**ROTAX.****S E R V I C E I N F O R M A T I O N**

7 UL 96-D/E

Replacement of rocker arms on ROTAX 912 UL (series)FOR INFORMATION ONLY.
WITHOUT COMMITMENT TO ADVISE MODIFICATIONS.**1) Repeating symbols:**

Inspection and replacement of rocker arms

Bild / pict. 1

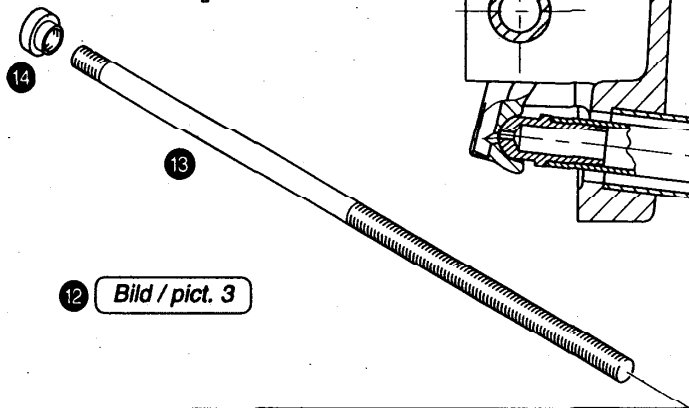
In isolated cases traces of seizure were noticed.

Turn crankshaft so that the respective piston is on ignition top dead centre. Remove the external cap nut ⑥. Screw valve spring spanner ass'y ⑦, part no. 877 385, with hex. screw ⑧ M6x70 onto the cylinder head and depress both valves by 3 turns, thus releasing both hydraulic valve tappets. Now the rocker arm shaft ⑨ can easily be removed. Withdraw both rocker arms ⑩ and ⑪.

If the rocker arm has traces of seizure, the rocker arm shaft can only be removed with the rocker arm extractor ⑫ part no. 877 770. For this purpose push the threaded bolt ⑬ with the short thread ahead through the hollow rocker arm shaft and screw on the special nut ⑭. Push rocker arm shaft as much as possible towards outside so that the extractor sleeve ⑮ can be centered on it. Fit the extractor sleeve ⑮ and screw on extractor nut ⑯ with washer ⑰. By turning the extractor nut, the rocker arm shaft can be pulled out.

Apply MOLYKOTE G-n 16 to the bore in the new rocker arm, to the push rod
tip and valve contact surface. Place inlet rocker arm 10 and outlet rocker arm
11 into position, apply MOLYKOTE G-n 16 on both ends of rocker arm shaft 8
and insert it into its seat in cylinder head.

Lubricate all moving parts in the rocker arm space. Insert new O-ring 4
105x2,5 and O-ring 5 6,4x1,8 into the valve cover 3. Clean the sealing
surfaces, fit valve cover and tighten the Allen screw 1 M6x30 with washer 2
to 10 Nm (90 in.lb.). Repeat the procedure on all 4 cylinders.
